Projet de construction d'un parc
photovoltaïque au sol sur la commune de
Sillery (51)

07- Avis MRAe

**Avis sur le projet d'installation d'une centrale
photovoltaïque au sol à Sillery (51)
porté par la société Photosol Développement**

n° réception portail : 002504/A P
n°MRAe 2025APGE56

Figure 2: Plan d'implantation retenu

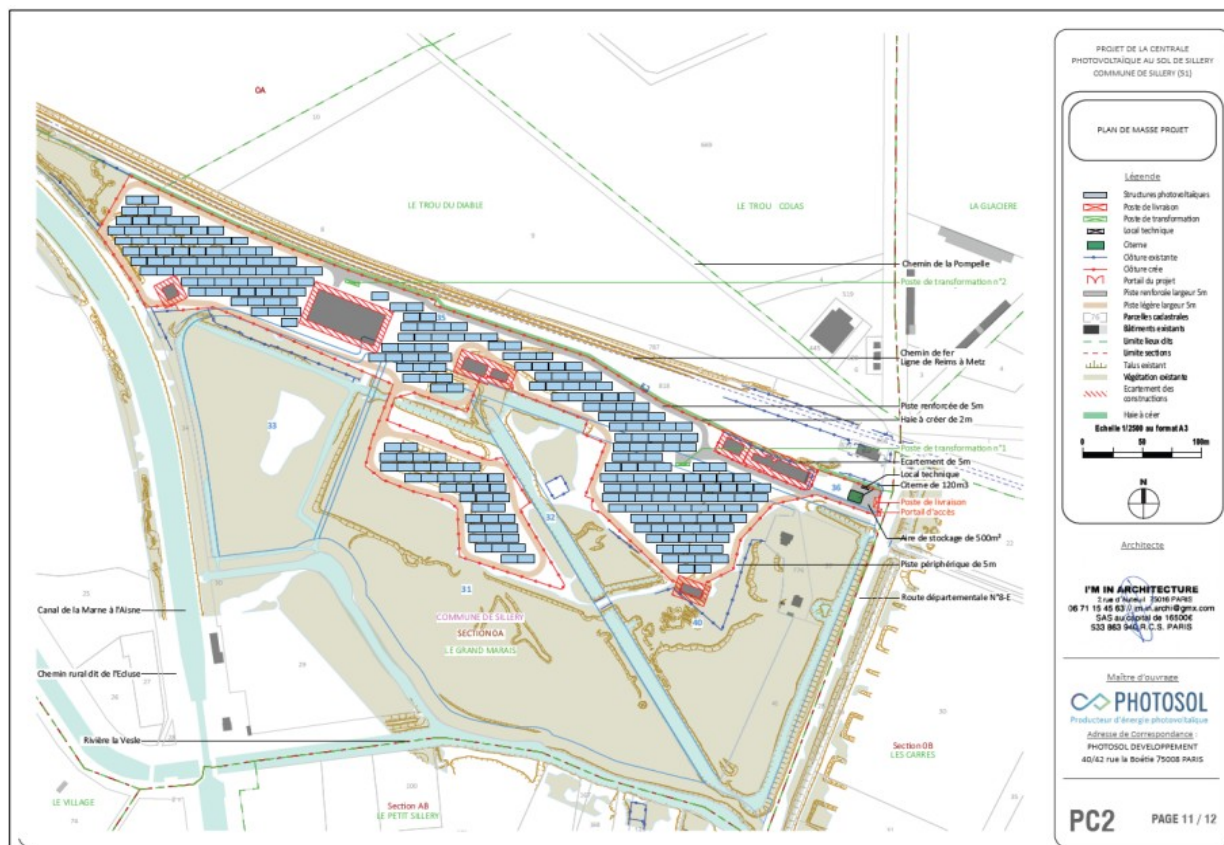
L'Ae relève que le résumé non technique mentionne 9 792 panneaux, alors que d'autres pièces du dossier en indiquent 9 828. L'Ae recommande au pétitionnaire d'harmoniser ces informations pour assurer la cohérence du dossier.

Le dossier ne précise pas la nature des modules photovoltaïques, sauf qu'il s'agit de panneaux à cellules en silicium.

L'Autorité environnementale recommande au pétitionnaire de comparer les alternatives possibles pour les choix technologiques de façon à démontrer que ceux-ci sont de moindre impact environnemental, en particulier :

- **le choix des fondations pour les tables supports, au regard de l'historique de la pollution des sols ;**
- **le choix de la technologie des panneaux photovoltaïques à installer au regard du risque de pollution et par optimisation du rendement, et des possibilités de recyclage.**
